Riorges

MODIFICATION N°2 : projet soumis à enquête publique

PLAN LOCAL D'URBANISME

*RAPPORT DE PRÉSENTATION &
NOTICE EXPLICATIVE*

6.3.13. V30 – LIAISON PIETONNE CHEMIN DE NOBILE / SENTIER DES HERISSONS / COULEE VERTE COMBRAY - 2309M²

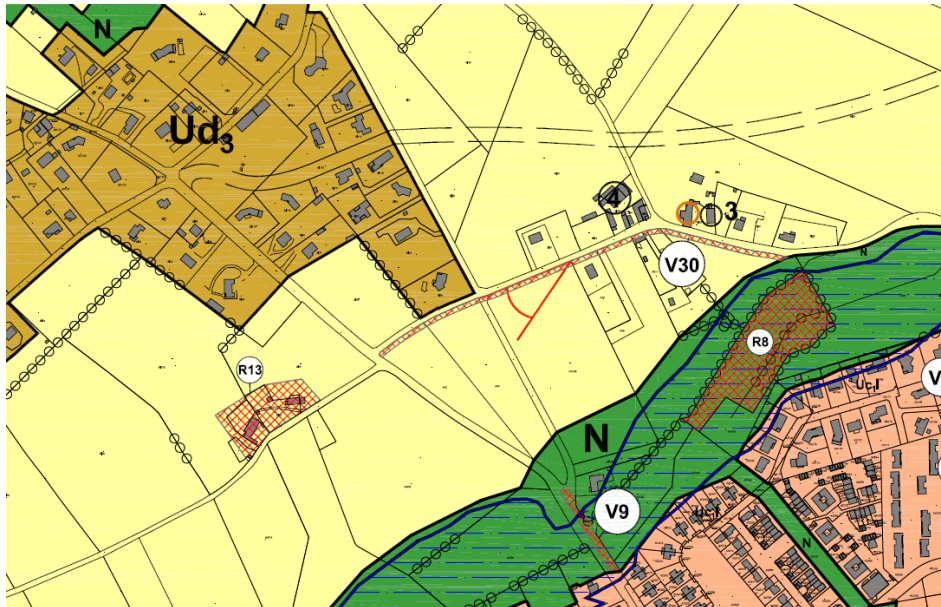
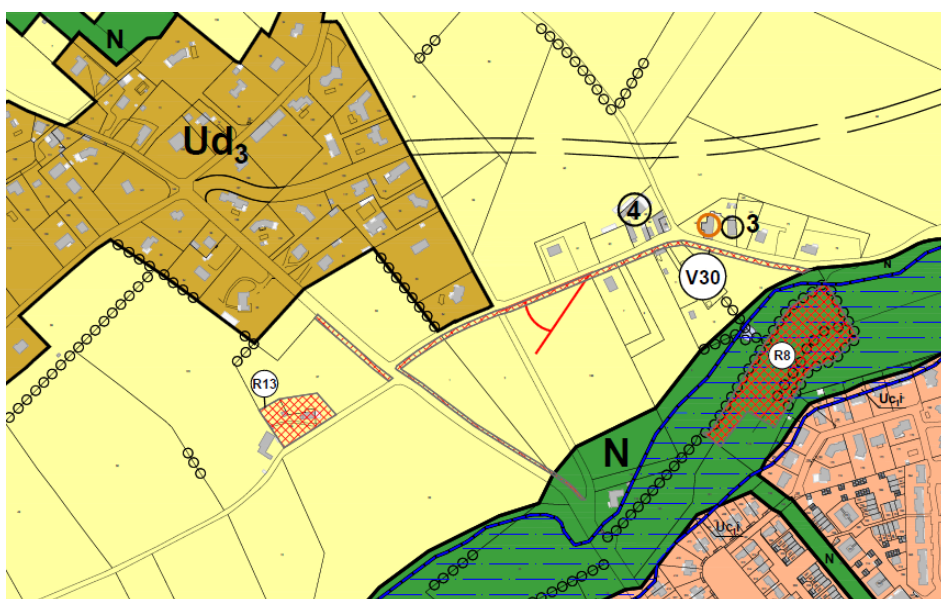
Prolonger et renommer : pour parfaire la cohérence de cette mise en sécurisation piétonne du secteur, l'ER est prolongé le long de la rue de Saint-Romain. A cet effet, il est nécessaire de renommer l'ER comme suit : « Liaison piétonne chemin de Nobile / sentier des hérissons / coulée verte Combray / rue de Saint-Romain »

Nouvelle emprise : 3512m²

6.3.14. V31 – CONNEXION PIETONNE IMPASSE BRASSENS / RUE FERRY – 1220M²

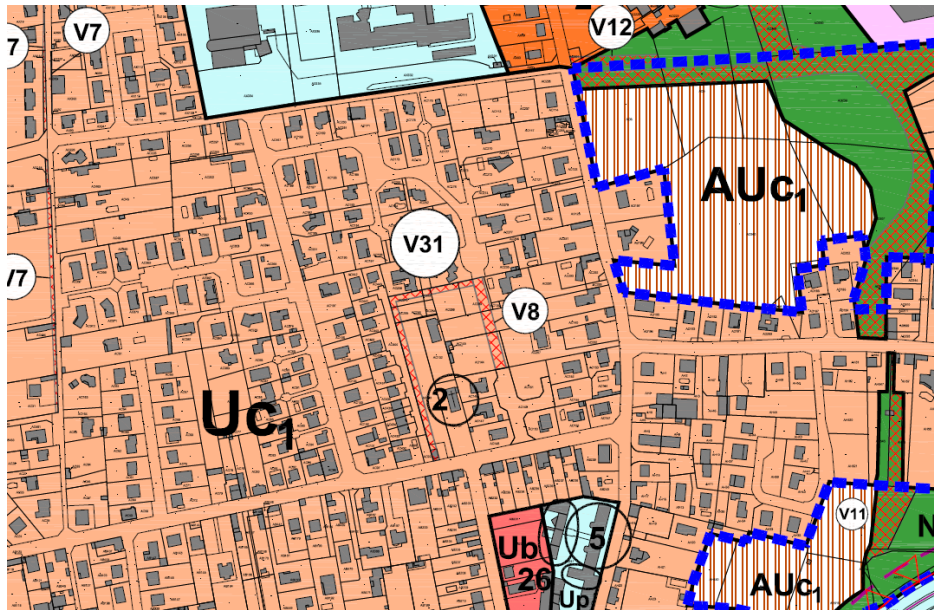
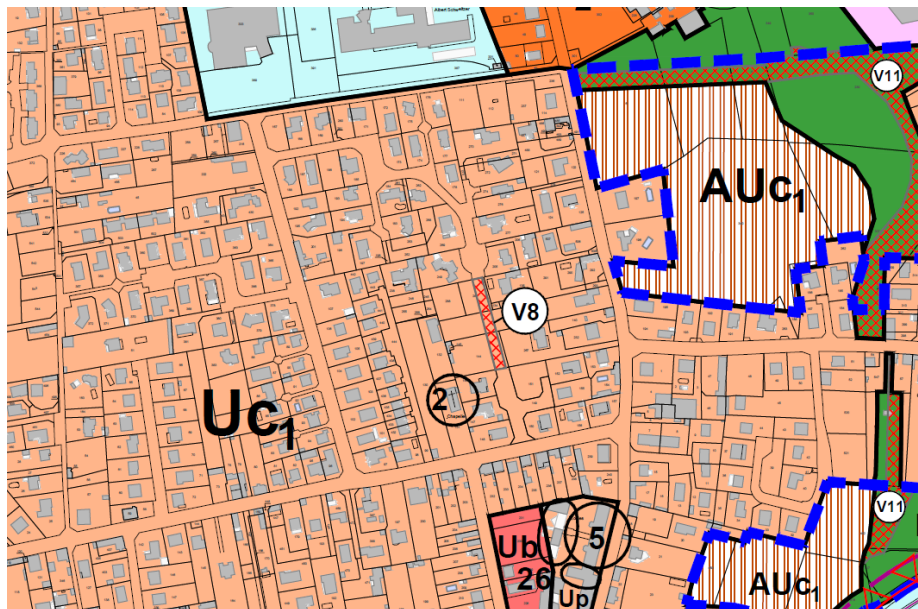
Supprimer : il convient de reporter la volonté de cheminement piétonnier sur la V8.

6.3.15. V32 – ELARGISSEMENT VOIRIE RUE DENIS PAPIN – 376M²

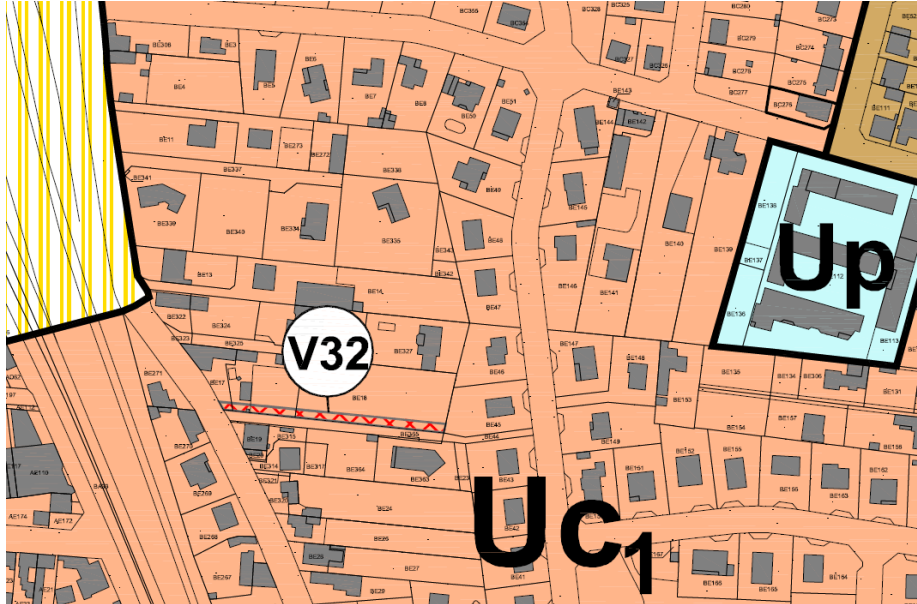
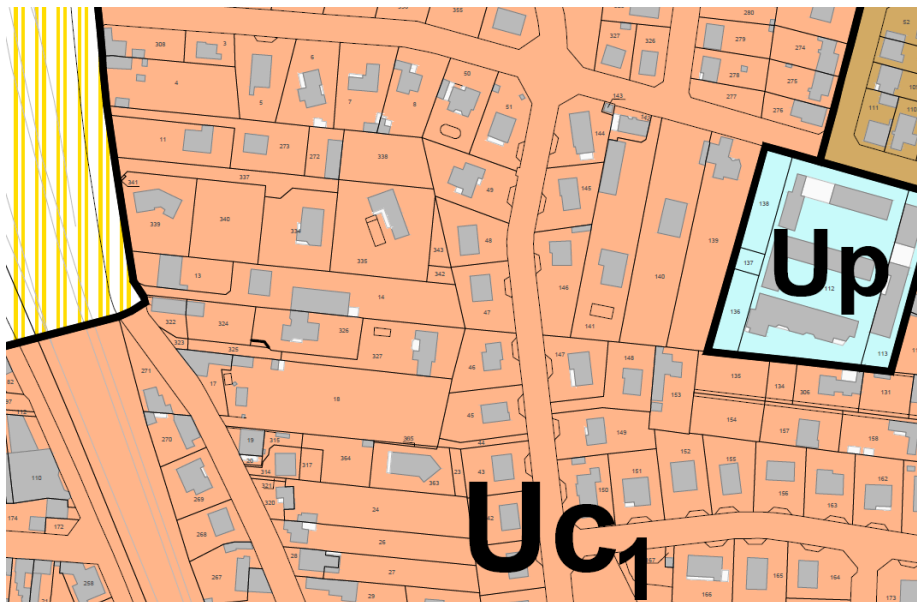
Supprimer : ce projet ne souhaite plus être continué par la commune, d'autant que la localisation de cet ER relève d'une erreur matérielle.
